Modulo per la presentazione delle osservazioni per i piani/programmi/progetti sottoposti a procedimenti di valutazione ambientale di competenza statale

ID: Codice procedura (ID_VIP/ID_MATTM): 12691

“Progetto di un impianto eolico denominato “Pitigliano” ubicato nei comuni di Pitigliano (GR) e Sorano (GR) costituito da 20 (venti) aerogeneratori di potenza nominale 7,0 MW per un totale di 140,0 MW con relative opere connesse ed infrastrutture indispensabili”

TESTO DELLE OSSERVAZIONI

Immagine 1. Vincoli ex art. 136 del CBC dal PIT della Regione Toscana e zona approssimativa dove è progettato l'impianto industriale.

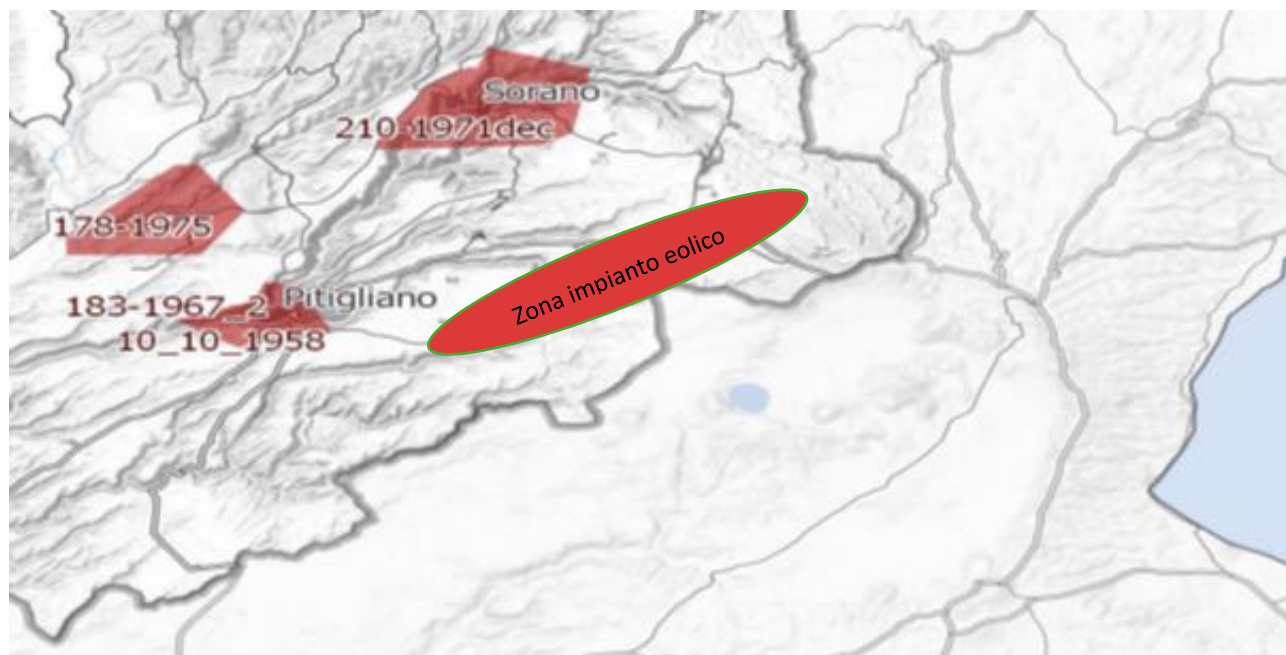
Al contrario si evidenzia che l'impianto eolico industriale citato non solo ricadrebbe con tutti e 20 gli aerogeneratori all'interno delle fasce di rispetto di 3 km di due vincoli paesaggistici di notevole interesse pubblico esistenti nella Regione Lazio e con una parte di essi nel vincolo paesaggistico del Centro abitato di Sorano (GR) quindi in aree non idonee all'installazione di impianti di energia rinnovabile. Addirittura, alcuni aerogeneratori sarebbero ubicati a poche centinaia di metri dai perimetri dei due vincoli paesaggistici laziali ex art 136 del CBC.

Inoltre, come sostiene la Proponente parte dell'impianto si verrebbe a trovare a 3,5 km dal centro abitato di Sorano. Infatti, tre degli aerogeneratori WTG 08, 09, 10 sono addirittura all'interno delle fasce di rispetto dei 3 km del suo vincolo paesaggistico di notevole interesse pubblico ex art 136 del CBC. Si evidenzia che così si crea

un'ulteriore incompatibilità con la tutela del Paesaggio.

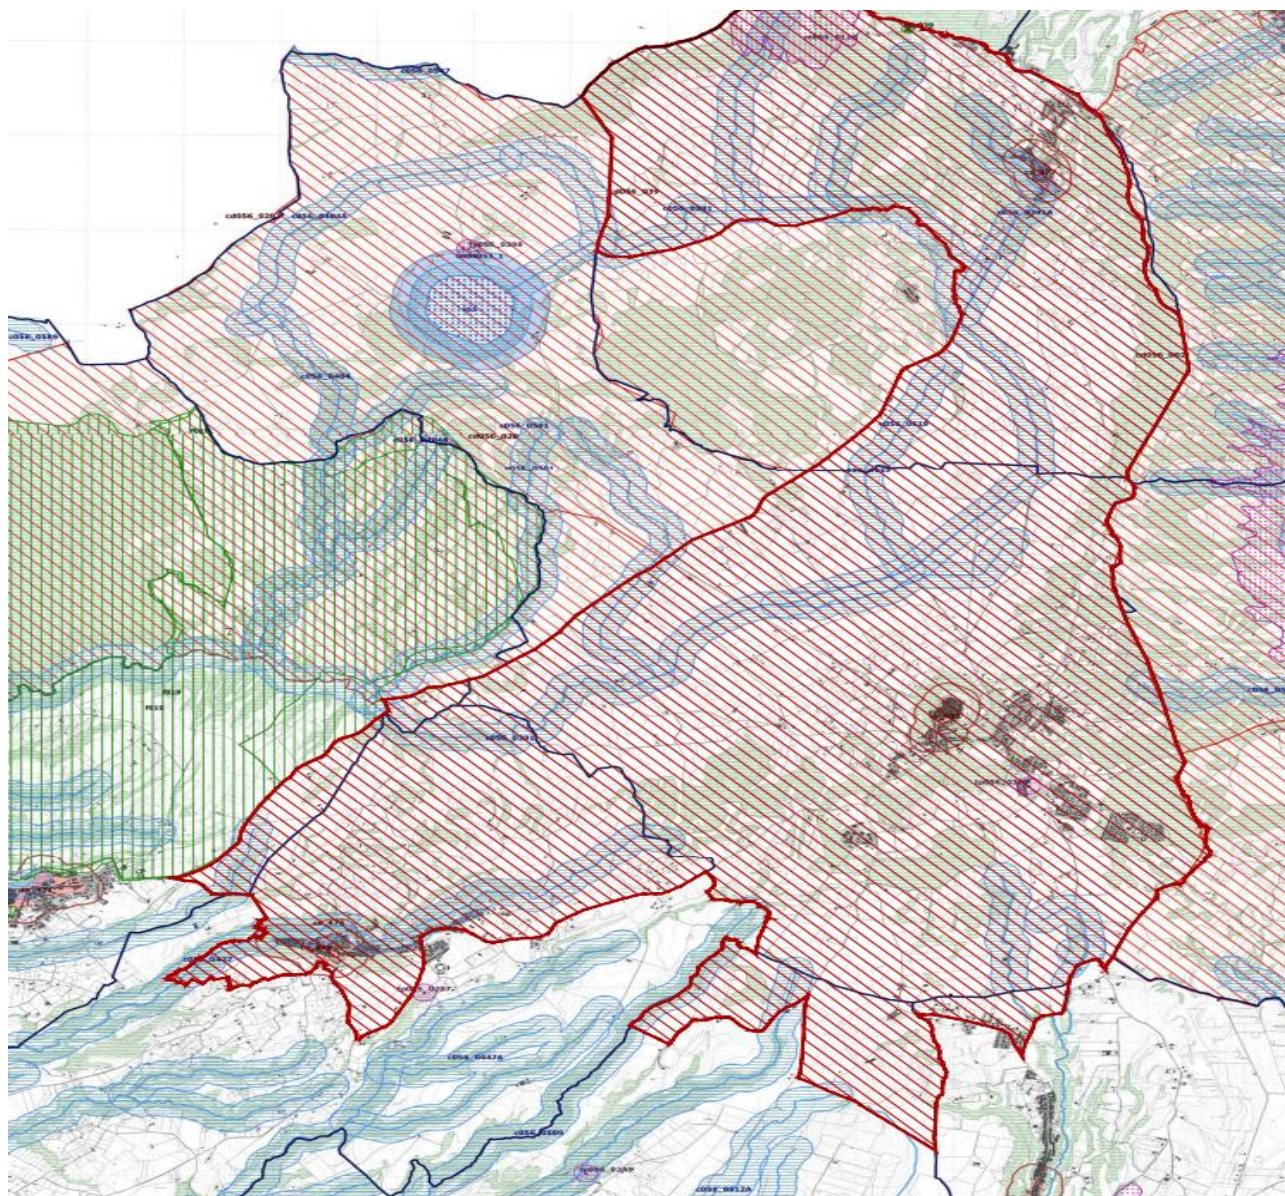
Come è illustrato nell'immagine si ribadisce che l'impianto industriale "Pitigliano" ricade completamente all'interno delle fasce di rispetto dei due vincoli di notevole

interesse pubblico e lambisce quelle di un terzo vincolo e quindi come affermato dal Consiglio di Stato nelle sentenze citate, l'impianto è insediato in area non idonea ai sensi dell'art. 20 comma 8 lettera c quater del D.Lgs. n. 199/2021 e ss.mm.ii al contrario di quanto sostiene la proponente.

Immagine 3. Cumulo di una parte di impianti eolici, fotovoltaici e geotermici industriali in progettazione ed esistenti intorno all’eolico industriale “Pitigliano”.

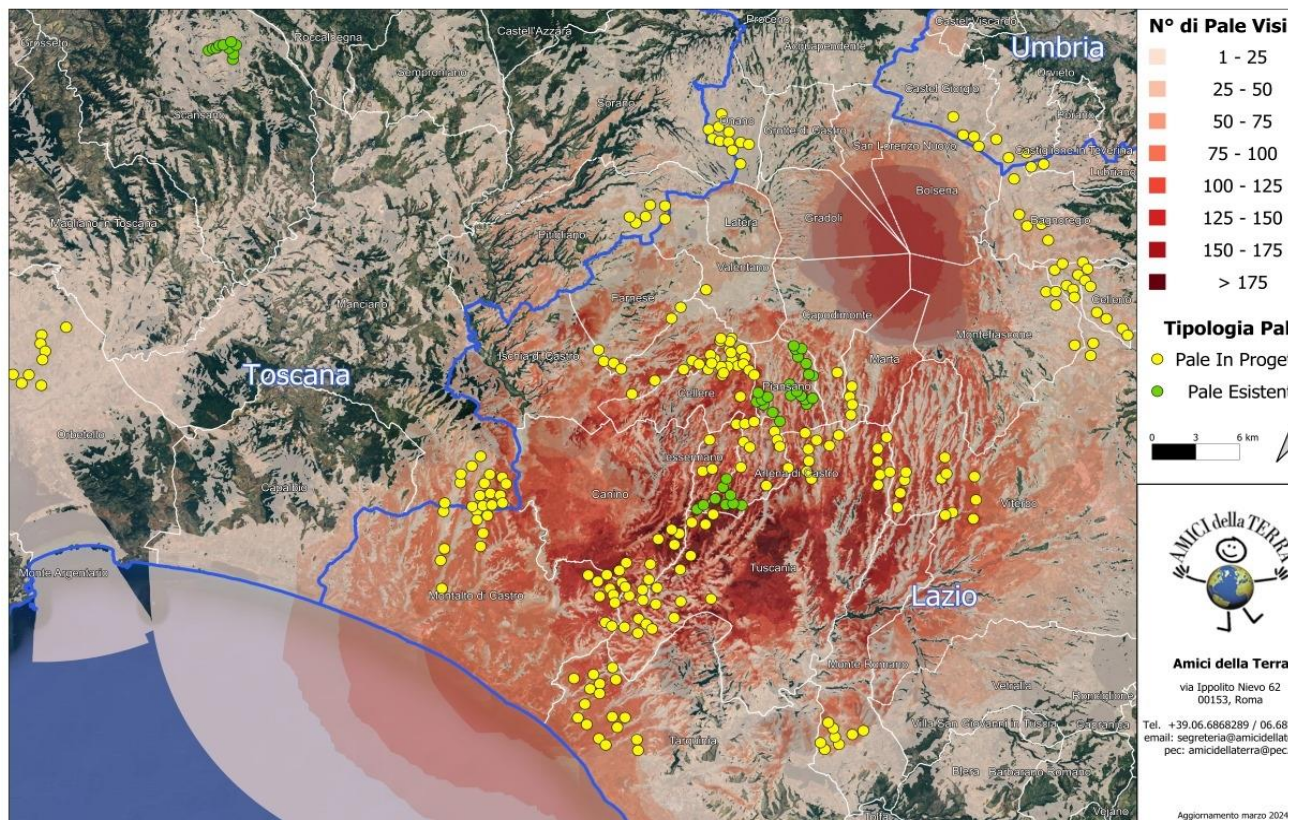
Beni Culturali “*Ambito paesaggistico, geologico e geomorfologico dell’orlo della caldera di Latera ...*” Non vengono nemmeno citati gli impianti eolici in progetto al MASE, il “Rempillo” (6 aerogeneratori) e un altro in verifica amministrativa di 14 aerogeneratori e 72, 6 MW. Ad oggi nei territori di Pitigliano, Sorano e in quello limitrofo potenzialmente potrebbero essere insediati 40 aerogeneratori alti 200 metri e larghi 170. Ma la proponente non cita neanche altri impianti che creerebbero il cumulo e quindi maggiore impatto. Infatti, sul territorio della “Città del Tufo” (Sorano e Pitigliano) impatterebbero anche l’impianto eolico “Montarzo” di Onano con 13 aerogeneratori con le dimensioni ricordate, l’altro eolico industriale nel territorio di Valentano con sette aerogeneratori (stesse dimensioni), gli impianti di Farnese con un minieolico di 3 Torri alte 60 metri già installate in località Poggio del Crognolo e l’impianto eolico industriale “Vallerosa” (7 aerogeneratori alti 200 metri e larghi 158 metri) in procedura VIA presso la Regione Lazio. Inoltre, altri impianti del minieolico già presenti a Valentano, Cellere e Piansano e due progetti eolici industriali con le stesse dimensioni (200 m x 170 m) nel Comune di Ischia di Castro. La valutazione del cumulo non prende neanche in considerazione gli impianti industriali di fotovoltaico e agrivoltaico in progetto a Farnese, Valentano, Ischia di Castro, Cellere. L’impianto geotermico in procedura Via al MASE, progettato nella Caldera di Latera. Quindi è stata effettuata una valutazione del potenziale impatto cumulativo non veritiera a dispetto di quanto affermato dalla proponente che sostiene di aver preso in considerazione uno spazio di 10 km intorno al suo impianto per gli impatti che si creerebbero.

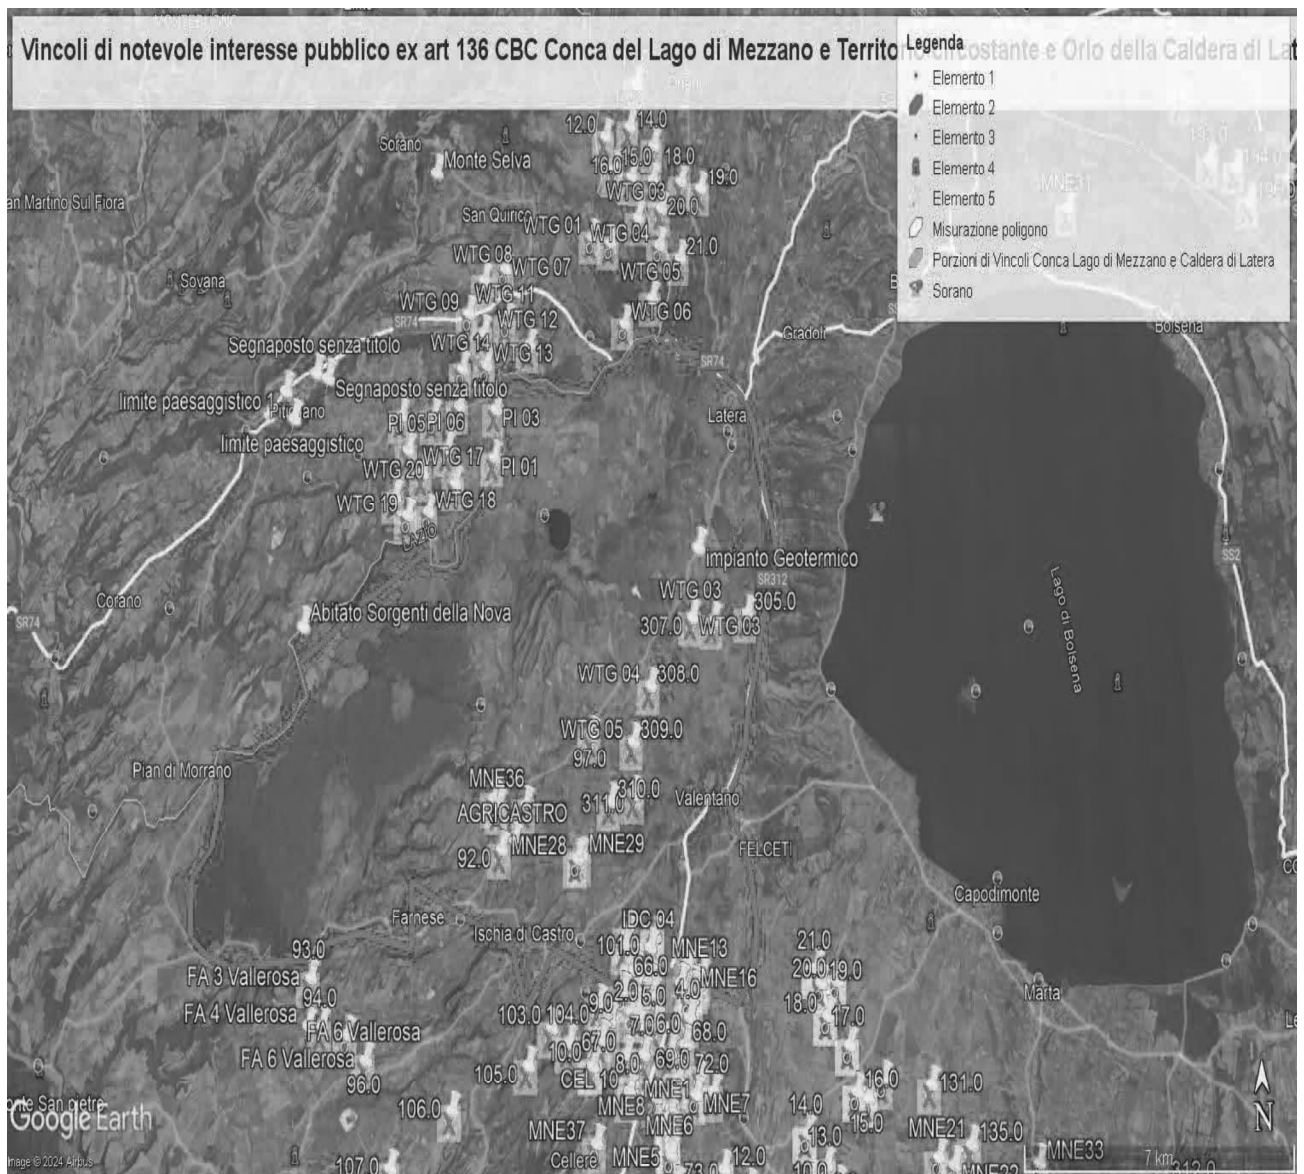
ma nelle sue immediate vicinanze (a soli 100 metri i primi due aerogeneratori) oltre ad impattare sul territorio e sulle economie di cinque Comuni del Lazio (Farnese, Onano, Latera, Valentano, Grotte di Castro e Gradoli) si trova nelle fasce di rispetto dei Beni di notevole interesse pubblico come si è evidenziate nelle Osservazioni precedenti e crea degli impatti negativi anche sui beni naturalistici come verrà dettagliato nell'Osservazione relativa alla Vinca. Inoltre, andrebbe a sommarsi al già enorme cumulo di impianti eolici e fotovoltaici e geotermici che creano una elevata criticità ambientale nella provincia di Viterbo e interferiscono anche con il territorio toscano come si può vedere dalle varie immagini dell'Allegato n. 1.

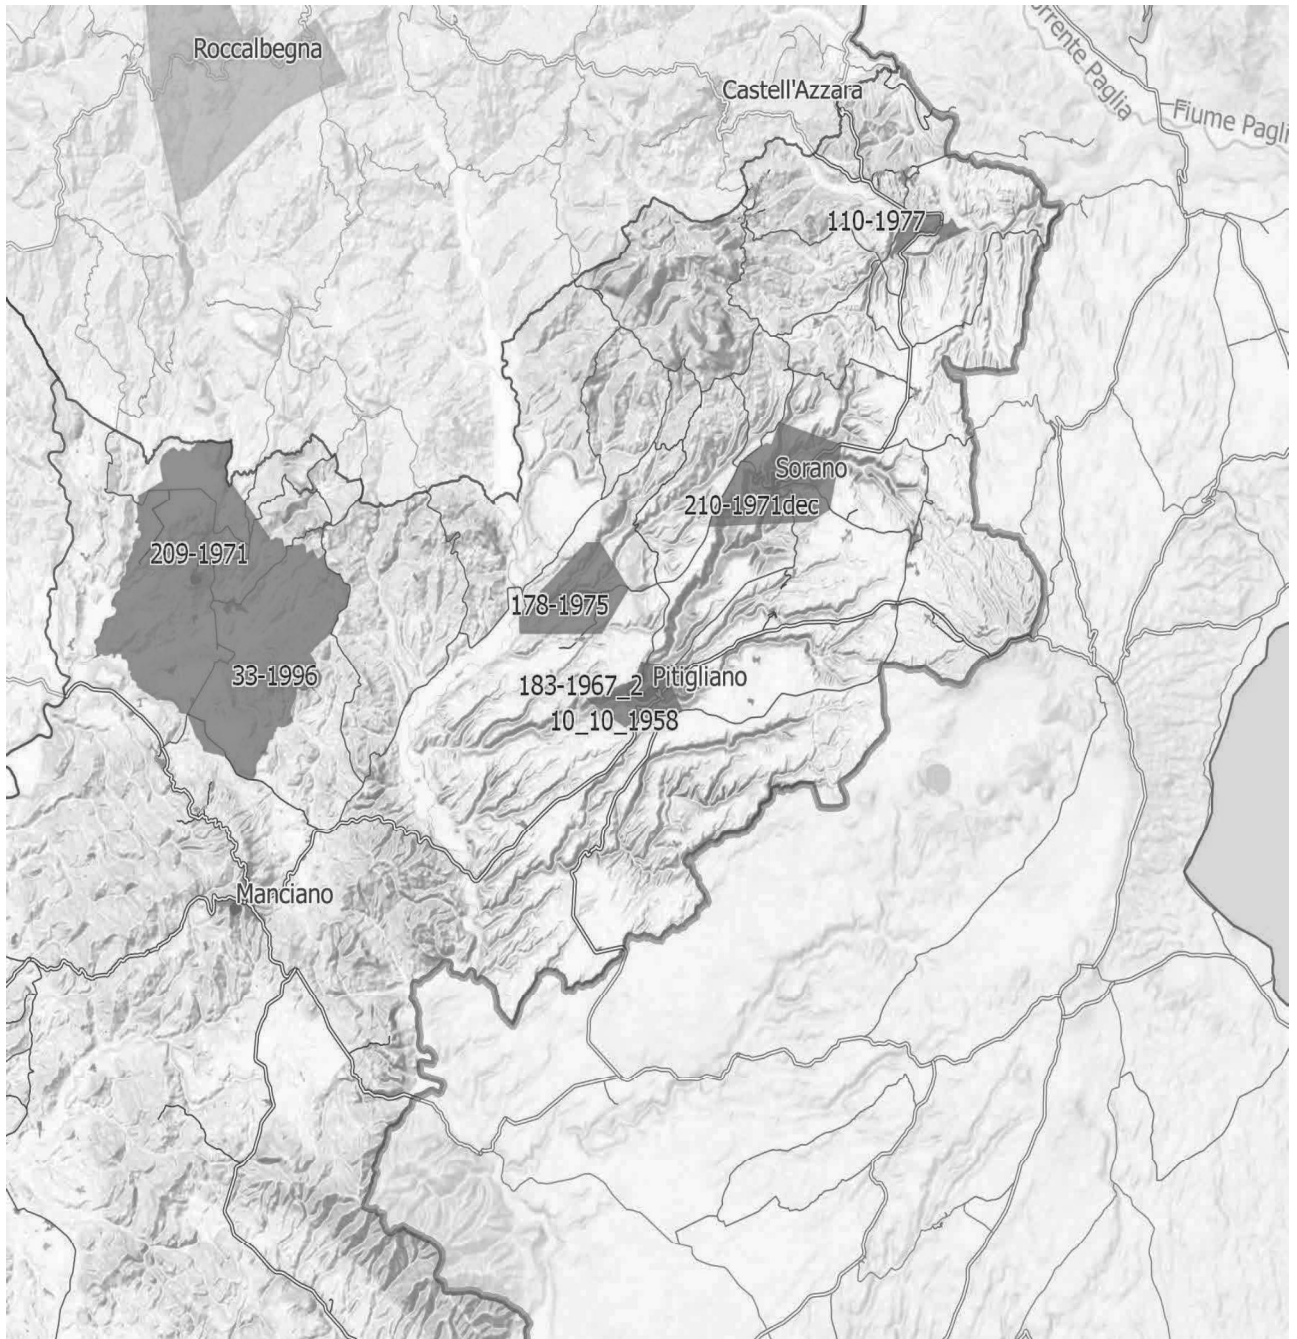
IMMAGINE n. 4 Si evidenzia che i tre aerogeneratori WTG 07, WTG 08 e WTG 09 impattano con il vincolo paesaggistico di notevole interesse pubblico del Centro Storico di Sorano. Il WTG 07 si troverebbe a 2828 m, WTG 08 2504 e WTG 09 2990. Il cavidotto dell'impianto invece impatta in buona parte del Vincolo paesaggistico ex art. 136 del CBC del Centro Storico di Pitigliano.

IMMAGINE n 5. Mappa eolici elaborata dall'Associazione Amici della Terra. La mappa evidenzia il cumulo degli impianti tra Lazio e Toscana.

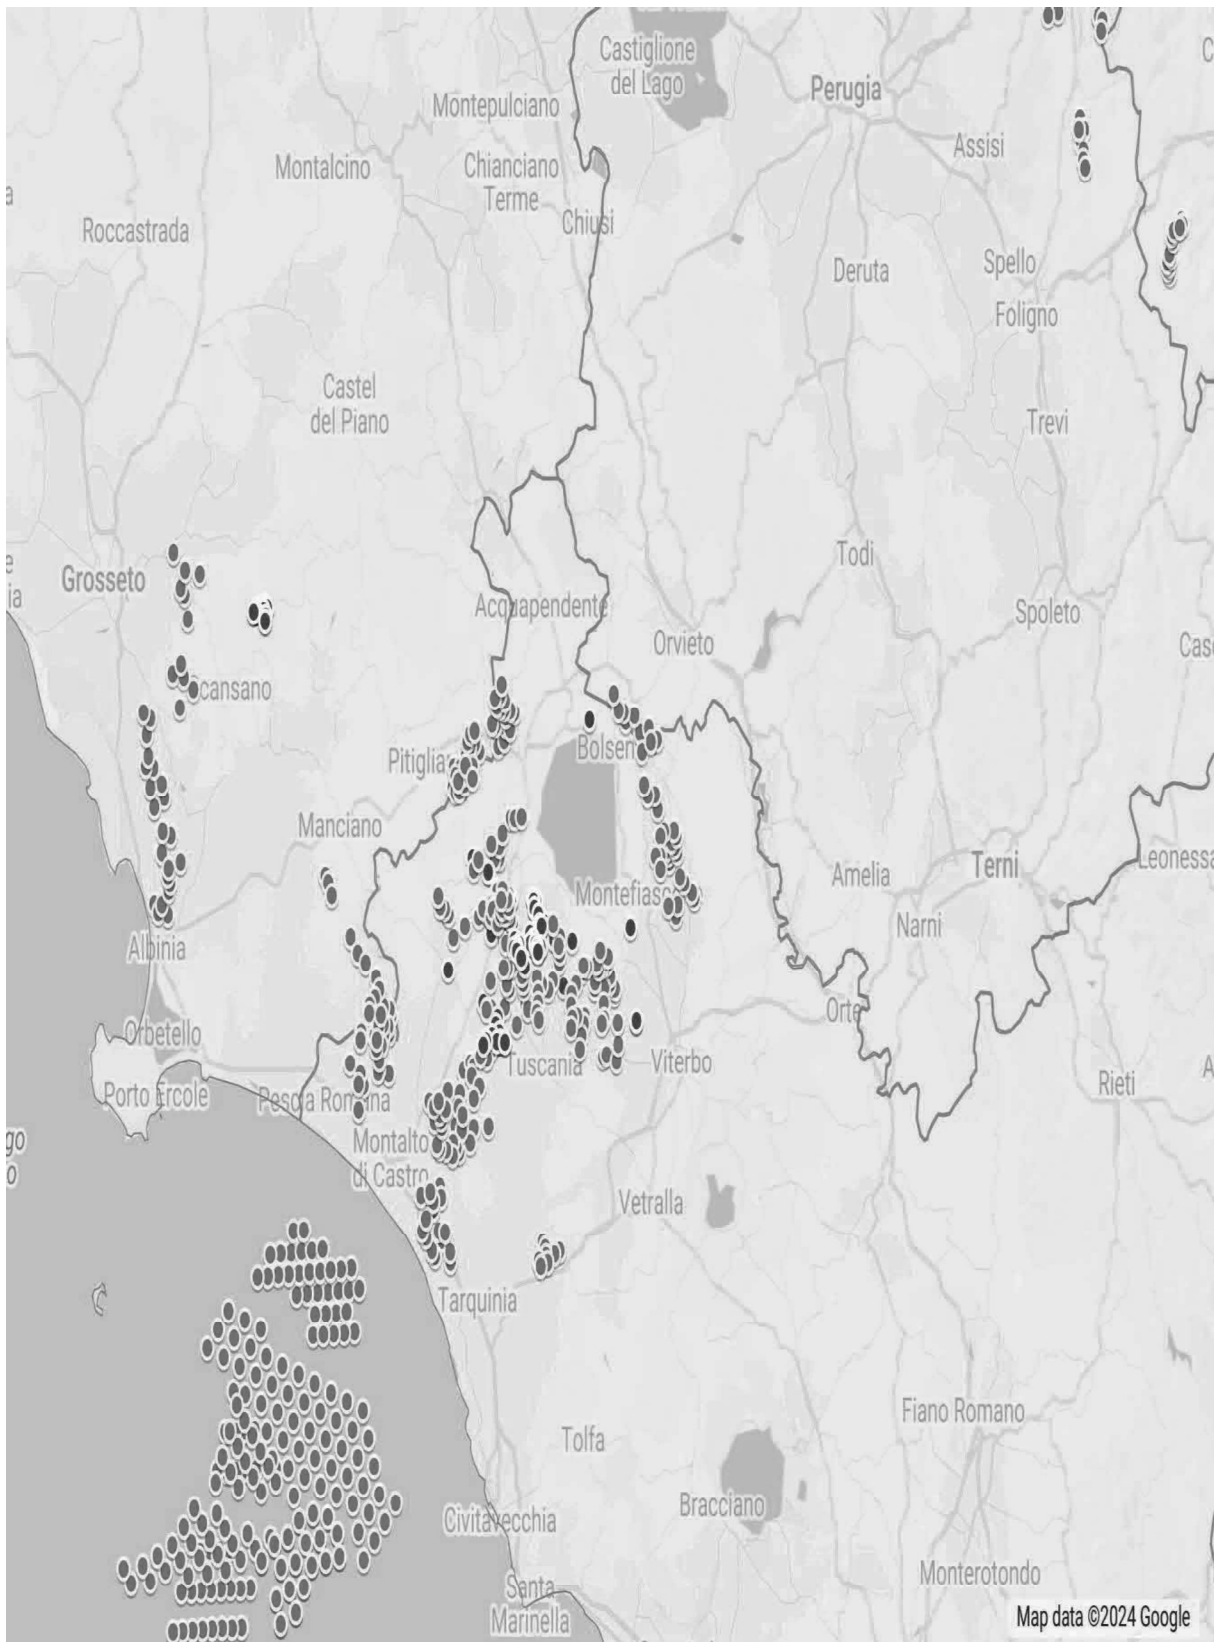
Riguardo al cumulo degli impianti FER, le mappe prodotte dalla proponente riguardano, come già evidenziato, soltanto una parte molto piccola degli impianti FER dell'area intermedia e vasta e in particolare di quelli eolici che contribuiscono a creare un notevole cumulo e la saturazione del territorio tosco laziale. Riguardo al cumulo dei soli impianti eolici si riporta la mappa dell'intervisibilità degli impianti eolici elaborata dall'Associazione nazionale “Amici della Terra”.
